## USB-Version LMK4

USB-Version der Rückplatte

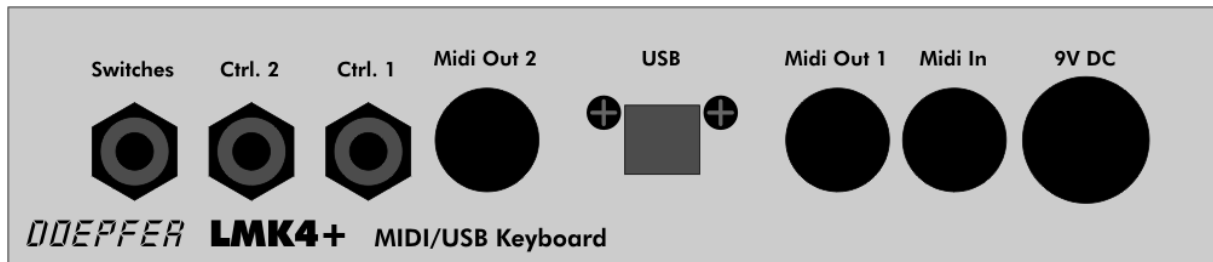
Die neue Version des LMK4+ ist zusätzlich mit einer USB-Schnittstelle ausgestattet. Gegenüber den Angaben in der Bedienungsanleitung wurden zwei der vier Midi-Out-Buchsen durch eine USB-Buchse ersetzt, so dass für Midi Out 1 und Midi Out 2 nur noch jeweils eine Buchse verfügbar ist. Dies stellt jedoch keine wesentliche Einschränkung dar, da die Buchsen bei der Vorgänger-Version paarweise verbunden waren. An der USB-Schnittstelle werden die gleichen Daten wie am Midi-Ausgang 1 ausgegeben ("Midi over USB"). Eine Stromversorgung des Gerätes über USB ist wegen des erforderlichen Strombedarfs nicht möglich !
